Statens vegvesen

Behandlende enhet:	Saksbehandler/telefon:	Vår referanse:	Deres referanse:	Vår dato:
Transport og samfunn	Hanne Mo Østgren / 99601836	21/67797-10	22/2055-	08.08.2022

Høringsvar til offentlig ettersyn og høring av forslag til statlig reguleringsplan for nytt sykehus på Aker – Trondheimsveien 235 mfl. – gnr. 85 bnr. 265 mfl – Oslo kommune

Figur 1 Plankart for forslagsstillers planforslag – alternativ 1A

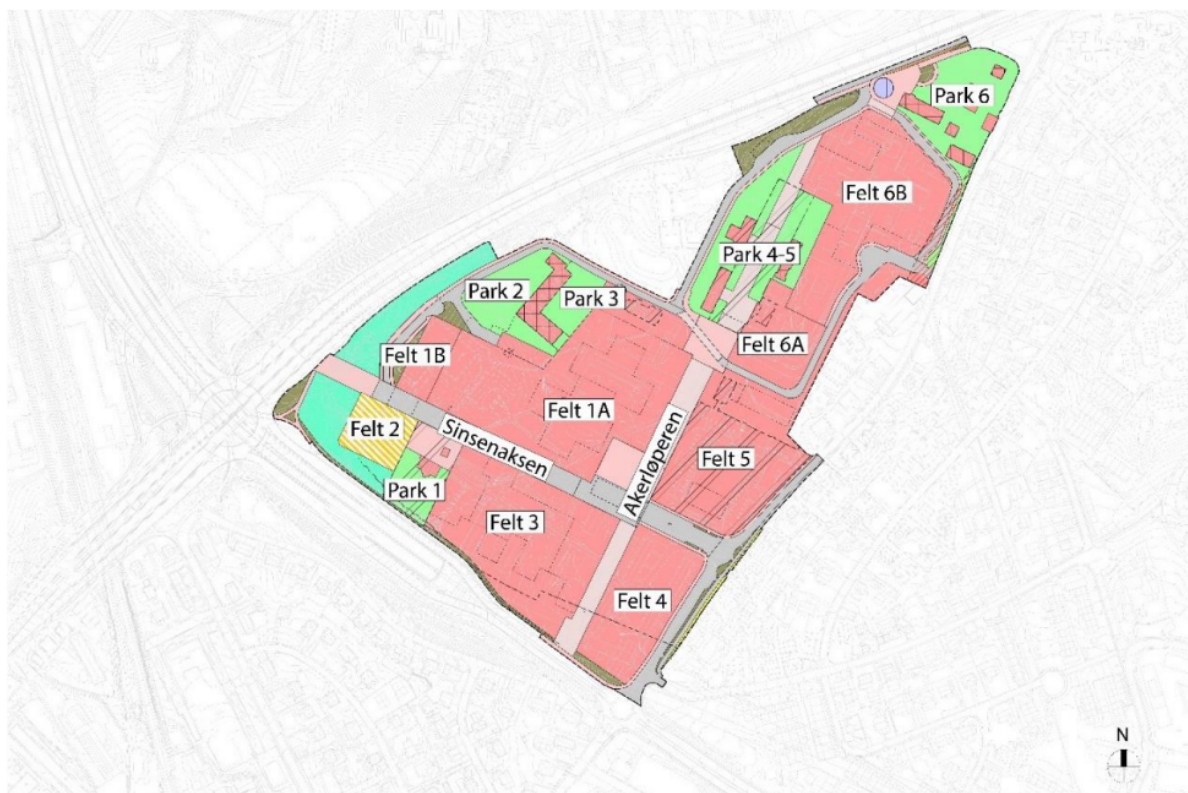
Hensyn til rv. 150 Lørentunnelens sikkerhet med hensynssoner

Rv. 150 Lørentunnelen er et av landets mest trafikkerte tunneler. Statens vegvesen har uttalt til varsel om oppstart at skader på tunnelen ikke må forekomme på noe tidspunkt.

Forslagsstiller har i dialog med Statens vegvesen trukket bebyggelsen lengre vekk fra

Lørentunnelen i revidert planforslag. Dette for å imøtekomme Statens vegvesens krav til sikkerhet for rv. 150 Lørentunnelen. Vi viser i den anledning til mottatt risikovurdering: «Bygging nær rv.150 Lørentunnelen» datert 23.02.2022, og våre merknader til denne, jf. vårt brev 11.03.2022. Vi viser også til møtet med Sykehusbygg 29.11.2021 hvor sikringssonen til Lørentunnelen var tema og til våre merknader i brev 09.06.2021 og 28.01.2021 ved 1. gangs offentlig ettersyn av planforslaget. I risikovurderingen er det beskrevet en rekke forebyggende tiltak som skal følges opp i den videre prosjektutviklingen gjennom videreføringen av forprosjekt, det kommende detaljprosjekt og i byggefasen. Vi legger til grunn at dette gjøres. Våre merknader til risikovurderingen og krav gitt i brev 11.03.2022 må ivaretas i forbindelse med videre detaljering av tiltaket.

For all videre planlegging forutsettes det at tiltakshaver tilrettelegger arbeidet og framdrift slik at Statens vegvesens eiendom ikke skades. Statens vegvesen gjør oppmerksom på at det er tiltakshaver som er ansvarlig for dokumentasjon, utførelse og eventuelle skader på Lørentunnelen og kostnader for disse som følge av tiltaket.

Forslagsstillers tegninger av distribusjonssentral i «felt 4» nye Aker sykehus

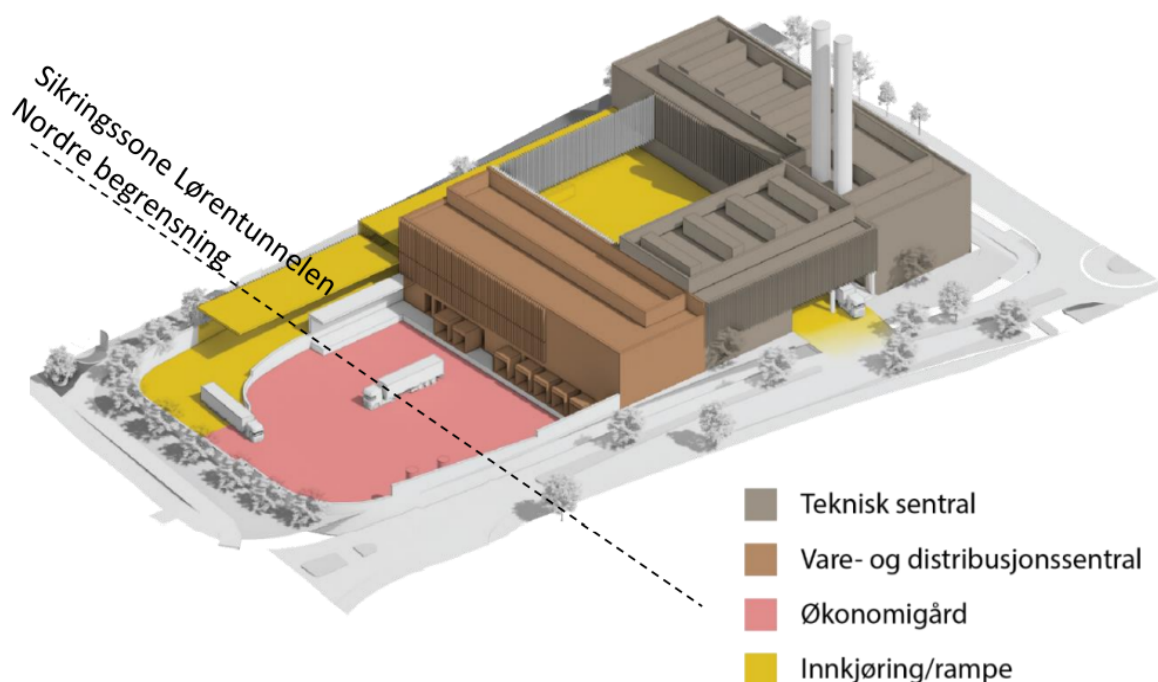
Vi ber om at reguleringsbestemmelsen under punkt 1.1 Dokumentasjonskrav: Tiltak innenfor H190 Sikringszone for Lørentunnelen, første avsnitt, erstattes med følgende tekst:

Vi ber om at reguleringsbestemmelsen under punkt 6.2 Sikringszone – Lørentunellen, andre setning: «Arbeid innenfor sonen gjøres i samråd med Statens Vegvesen» erstattes med følgende tekst:

Figur 10 viser hvilke føringer bebyggelsen i felt 4 må forholde seg til og hvordan bebyggelsen er planlagt organisert.

«Før det gis rammetillatelse for tiltak i sikringssonen for Lørentunnelen stiller Statens vegvesen krav til at det utarbeides tiltaksplan og risikoanalyse. Tiltaksplanen skal beskrive og dokumentere metoder og prosedyrer for arbeidene, samt kontroll, kontinuerlig overvåking og tiltak ved avvik. Risikoanalyse skal omfatte vurdering av sannsynlighet og konsekvens for skader på tunnel eller påvirkning av stabilitet for nærliggende områder, og forslag til avbøtende tiltak. Tiltaksplanen og risikoanalysen skal forelegges Statens vegvesen for uttalelse og godkjenning før det gis rammetillatelse.»

«Arbeid innenfor sonen skal gjøres i samråd med og godkjennes av Statens Vegvesen.»
